Vår dato:	05.12.2025
Deres dato:	26.09.2025
Vår referanse	25/14707-13
Deres referanse:	202404973-19
Vår saksbehandler:	Mikael Andreas Sætre

Høringssvar til melding om oppgradering av 300 kV-kraftledning Bamble-Porsgrunn-Tønsberg og til søknader om konsesjon for Tønsberg, Gulliåsen og Askehaug transformatorstasjoner

Figur 1. Skjermdump, forhold mellom tegnet ledningstrasé, mastepunkt og kulturminne (rødt med gul stipling).

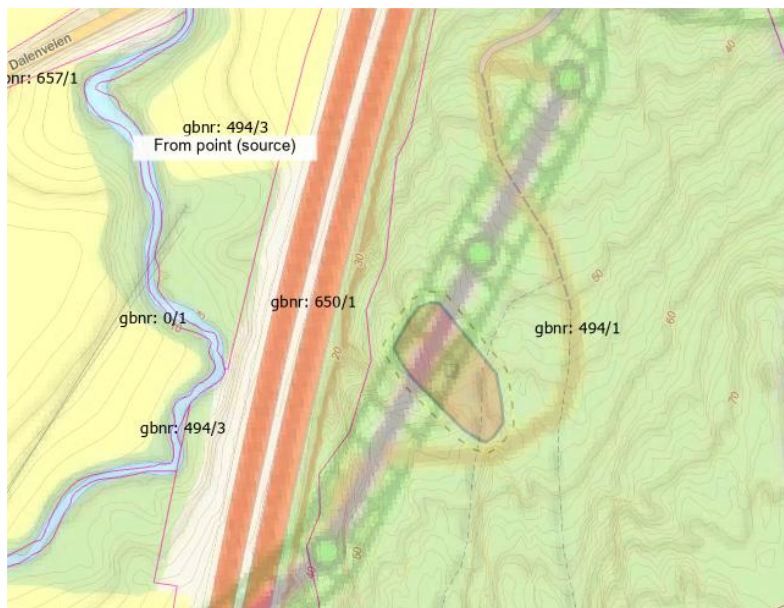
Bare ett sted er det per nå kjent automatisk freda kulturminner som kommer i konflikt med planene. Det dreier seg om Askeladden-ID 100568, boplass fra steinalder, som ligger under planlagt ny ledningstrasé på gbnr 494/1. Tiltaket er i konflikt med kulturminnelovens forbud mot utilbørlig skjemming av automatisk freda kulturminner. I lys av den samfunnsmessige betydningen tiltaket har, anser Kulturarv at tiltaket kan tillates slik det er, men ber samtidig LEDE om å vurdere om traséen her kan justeres.

Dersom LEDE finner at traseen skal opprettholdes som den er, må det søkes om tillatelse til utilbørlig skjemming av kulturminnet, i henhold til kulturminnelovens § 8 første ledd. LEDE å om å vurdere hvorvidt arbeidene med mastepunktene sør og nord for kulturminnet vil kunne påvirke kulturminnet. Mastepunktet nord for kulturminnet er tegnet om lag 15 meter fra fredet areal. Dersom fylkeskommunen gjennomfører utbedringene av fiskevandringshindrene skal tiltakene meldes inn i Vann-nett i kommende planperiode for Regional vannforvaltningsplan, som tiltak for å forbedre hydromorfologiske forhold
